DODATEK Č. 2 SMLOUVY O DÍLO

na zhotovení stavby na akci
„Domov pro seniory Jasenka Vsetín“

Změnový list

1. Objekt a oddíl stavby: PS 02 – Přeložka vedení NN
2. Zpracovatel změnového listu: **UNISTAV a.s., Ing. Josef Kavan**

PS 02 PŘELOŽKA VEDENÍ NN

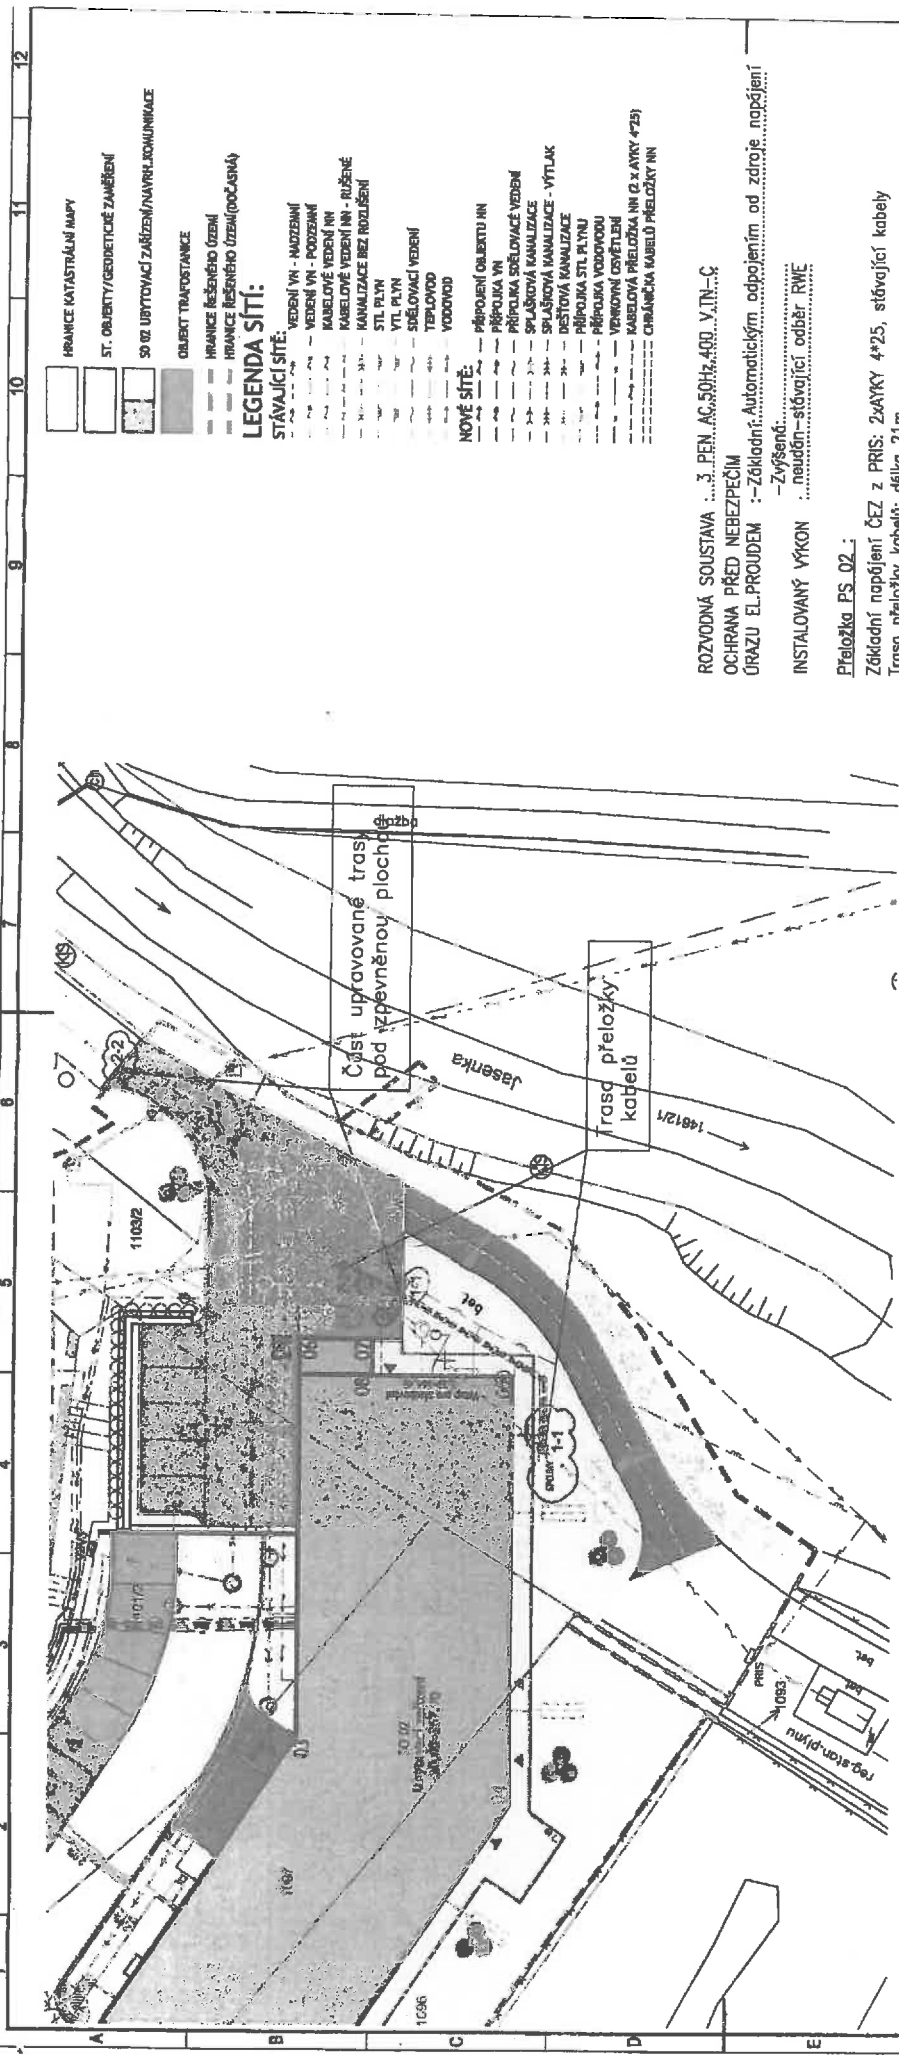
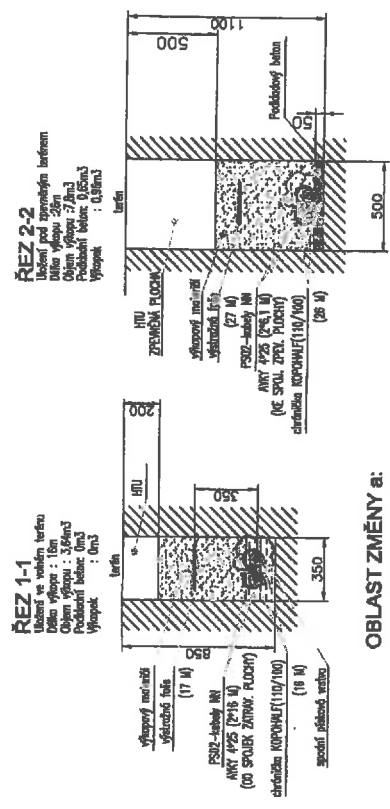
Při provádění vytýčení stávajícího vedení sítě NN a přípravných pracích pro přeložení vedení NN přes nově budovaný SO 02 – ubytovací zařízení bylo zjištěno, že na staveništi se oproti dokumentaci pro provádění stavby nachází místo jednoho kabelu AYKY 3x240+120 kabely dva AYKY 4x25. Společnost RWE provozující regulační stanici STL plynovodu požaduje zachovat oba stávající kabely z důvodu zajištění dostatečného příkonu regulační stanice STL plynovodu v době zvýšených nároků na příkon. Z důvodu zachování nezměněných příkonových parametrů je nutné přeložit oba dva stávající kabely.

Při provádění vytýčení sítě NN přes staveniště se zjistilo, že v zemi jsou oproti projektu dva kabely NN menšího průřezu nikoliv jeden většího průřezu. Jelikož jsou oba kabely napojeny na jističe je nutné oba přeložit mimo půdorys objektu SO 02. Zhotovitel souhlasí s navrhovaným řešením a je připraven požadované práce provést. Předmět ZL č. 1 nemá dopad do časového HMG stavby a na konečný termín dokončení stavby, ale vlivem přidání kabelu a konstrukcí kolem kabelů má dopad do finančních nákladů stavby. Cenová nabídka navržené změny bude po odsouhlasení odběratelem zapracována do dodatku Smlouvy o dílo a provedena.

Část stávající kabelové přípojky kolduje půdorysem objektu budoucího domova pro seniory. Protože ponechání kabelů pod stavebním objektem není technicky přípustné, musí se část kabelové přípojky odkopat (odkrýt) a přeložit do nové trasy mimo objekt. Stávající kabely se v místě spojek (odbočení z původní trasy) přeruší a naspojují se na novou trasu mimo stavební objekt. Kabely budou naspojovány stejným typem jako původní kabely a rovněž průřez kabelu bude stejný, tj. 2xAYKY 4*25.

Kromě provedení přeložky mimo objekt (cca 21m), bude nutné pod nově budovanou komunikací uložit původní vedení opět do ochranné trubky. Jedná se o výkop v délce cca 21m. Uložení musí vyhovovat ČSN 33 2000-5-52 ed.2. Vedení NN se kříží s podzemním vodovodem, středotlakým rozvodem plynu a s kanalizačním vedením.

PŘÍČNÝ ŘEZ ULOŽENÍ PLYNOVODU

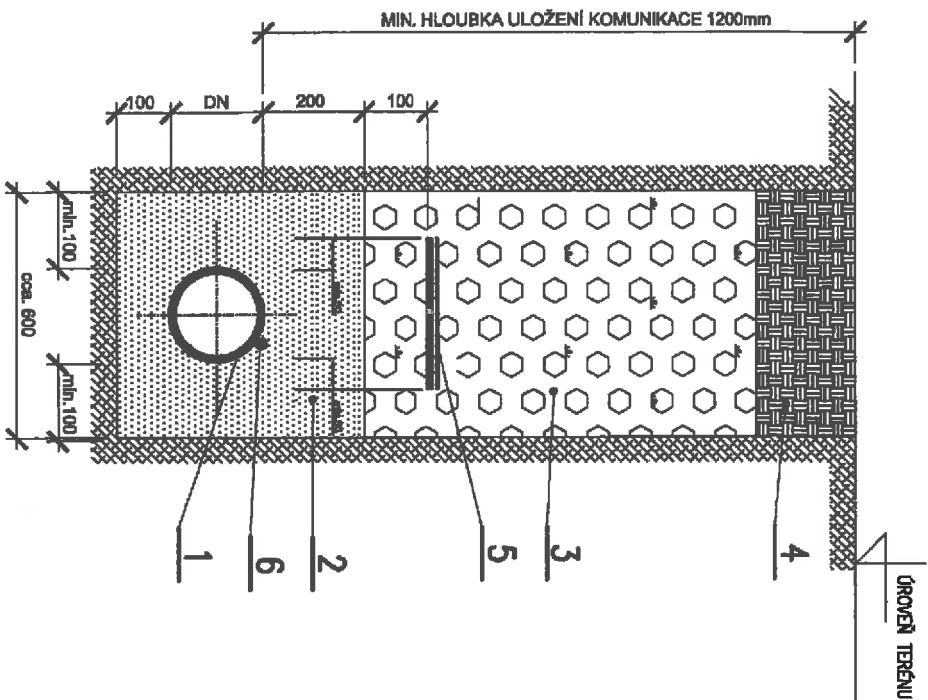
1. Objekt a oddíl stavby: SO-03 – Zpevněné plochy - přeložka STL plynovodu
2. Zpracovatel změnového listu : **UNISTAV a.s., Ing. Josef Kavan**
3. Odkaz na dokumenty, v nichž je vznik a řešení změny popsáno
 - 3.1. Stavební deník: číslo 1, str. 038027,038036 (příloha č. 1)
 - 3.2. Kontrolní den: (běžný) KD č.5 ze dne: 25.9.2014, číslo bodu: 32 (příloha č. 2),
 - 3.3. Projektová dokumentace pro provádění stavby, PS 07 Přeložka plynovodu z 02/2015, vypracovala: Ing. Markéta Gabrielíková, IČ:669 08 604 – čísla výkresů: 2015-01-041-03/101 až 107 (příloha č.3)
 - 3.4. Stanoviska RWE z 21.11.2014, 28.1.2015,12.3.2015 (příloha č.4)
 - 3.5. Položkový rozpočet (příloha č.5)
 - 3.6. Fotodokumentace (příloha 6)
